玄海原子力発電所

使用済燃料乾式貯蔵施設の設置 (審査会合における指摘事項の回答)

2020年12月9日
九州電力株式会社

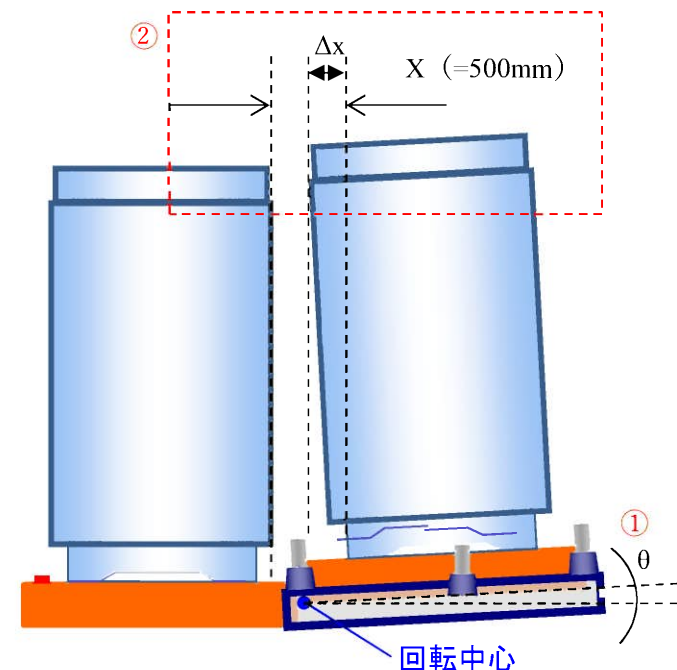
①エアパレットで搬送中に地震が発生した場合の波及的影響について説明すること。

- 乾式キャスクの貯蔵時においては、キャスク間の離隔距離を十分確保しており、また、搬送中においても過度に寄りつくことはないため、地震による接触は想定していない。
但し、波及的影響の観点から、搬送中と貯蔵中の乾式キャスクの貯蔵架台の衝突による転倒（下図中①）及び乾式キャスクの傾倒による衝突（下図中②）の有無を確認する。

確認結果は以下のとおりであり、地震により波及的影響を及ぼすおそれはない。

キャスク 型式	搬送中の乾式キャスクの 傾き角[°]（右図中 θ ）		搬送中の乾式キャスクの 傾き量[mm]（右図中 ΔX ）	
	地震時	クライテリア	地震時	クライテリア
MSF-24P	[]	[]	405	500

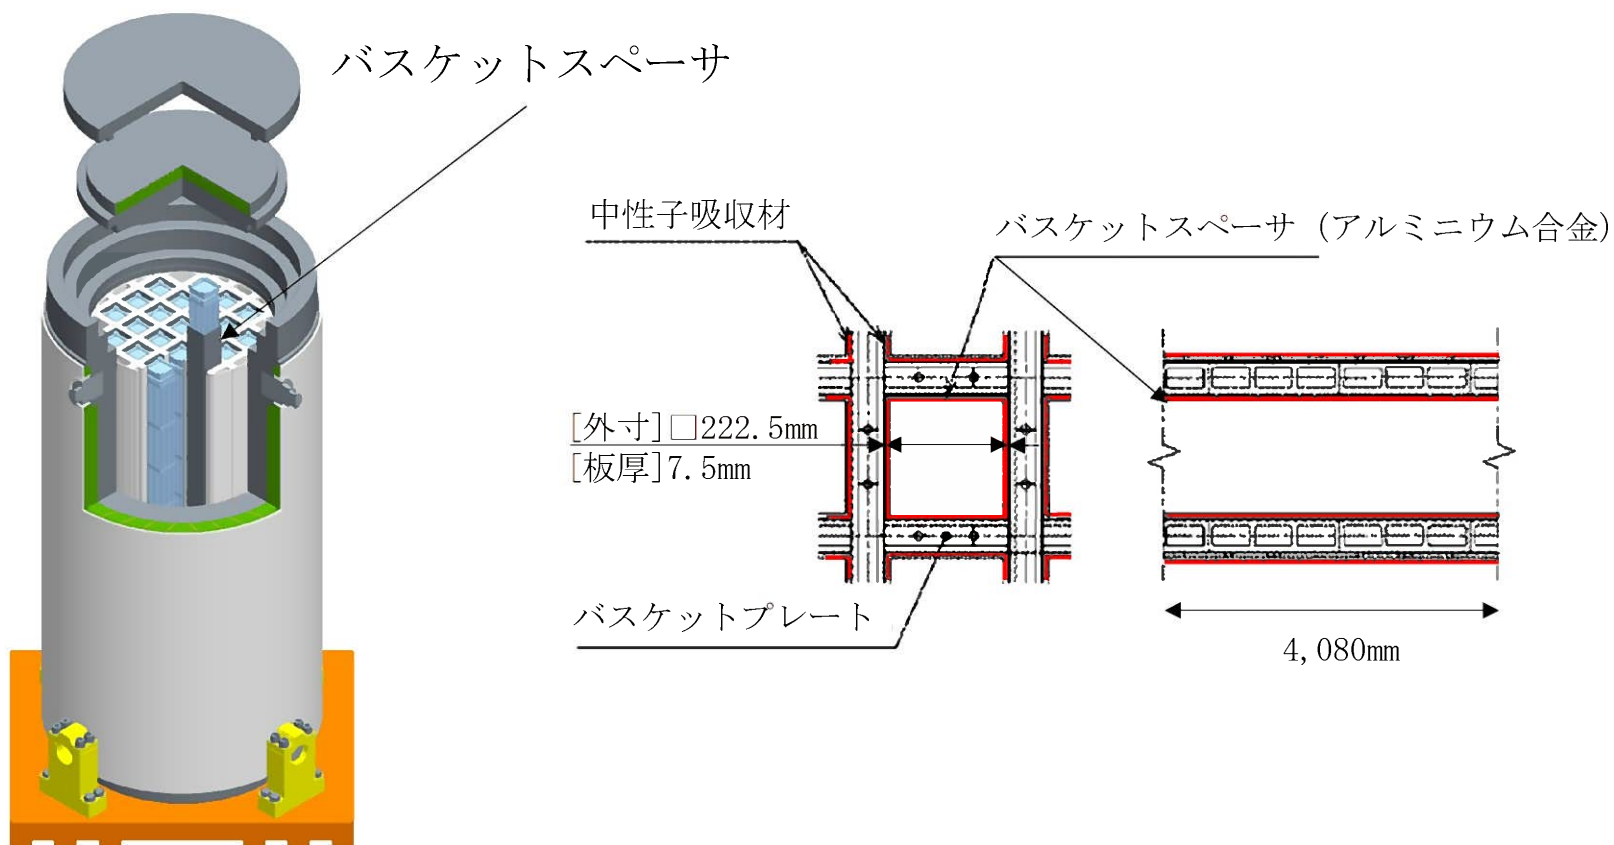
②乾式キャスクに収納する使用済燃料の混載について、整理すること。

乾式キャスクの収納制限は下表のとおりである。なお、タイプ1において14×14型燃料を収納する場合はバスケットと収納する燃料の間隙を調整するためバスケットスペーサを設置する。

また、タイプ1に14×14型燃料を収納する場合、中央部、外周部ともに55GWd/t燃料を収納可能であるが、収納制限である燃料集合体1体の最高燃焼度及び乾式キャスク1基の平均燃焼度を満足する必要がある。

※55GWd/t燃料も
収納可能
